Avis délibéré
de la Mission régionale d'autorité environnementale
Provence-Alpes-Côte d'Azur

**sur la révision générale du plan local d'urbanisme (PLU) de la
commune d'Istres (13) - troisième arrêt du 19 octobre 2023**

**N° MRAe
2024APACA10/3637**

Figure 2: Carte de la consommation d'espace 2033 (en rose sur la figure) du PLU révisé
Source : rapport de présentation

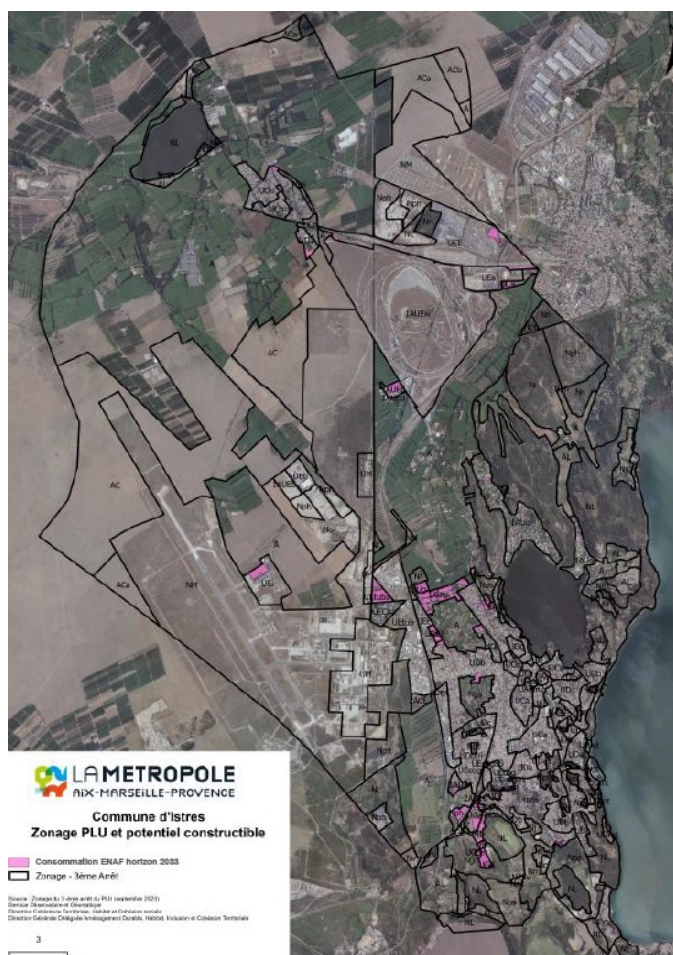
Du fait de la représentation à une échelle trop petite, les éléments fournis dans le dossier ne permettent pas de visualiser clairement la localisation des neuf secteurs de projet sur le territoire communal, notamment par rapport à l'enveloppe urbaine du PLU révisé (voir figure 2 ci-dessus).

La MRAe recommande, pour la bonne information du public, de préciser la localisation des secteurs de projet du PLU révisé à l'aide d'une cartographie appropriée.
